From 5.1, 2, e <donotreply@unknown-from-address.net>
Subject RE: versie dd 18 04 2025 aangepaste tekening tbv behandeling concept aanvraag Kerkstraat 168
To 5.1, 2, e @amsterdam.nl>
Date May 26, 2025 at 12:51:05 PM CEST

Ik heb hier het advies voor Kerkstraat 168.

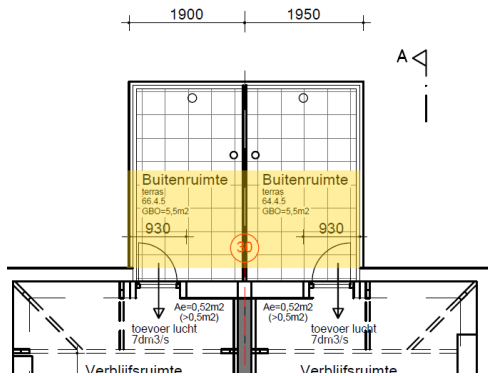
4.1, 4 deze moet aangepast worden. Wij hebben, met dank aan de goede foto's, geconcludeerd dat de dakterrassen toch echt terug moeten liggen vanat de dakrand. Namelijk maximaal net zo diep dan de balkons mogen zijn, 1,50m. Ik zal in PB een 'niet akkoord, tenzij' maken. Als zij het zoals gevraagd aanpassen kan het binneplans zonder grote onderbouwing vergund worden.
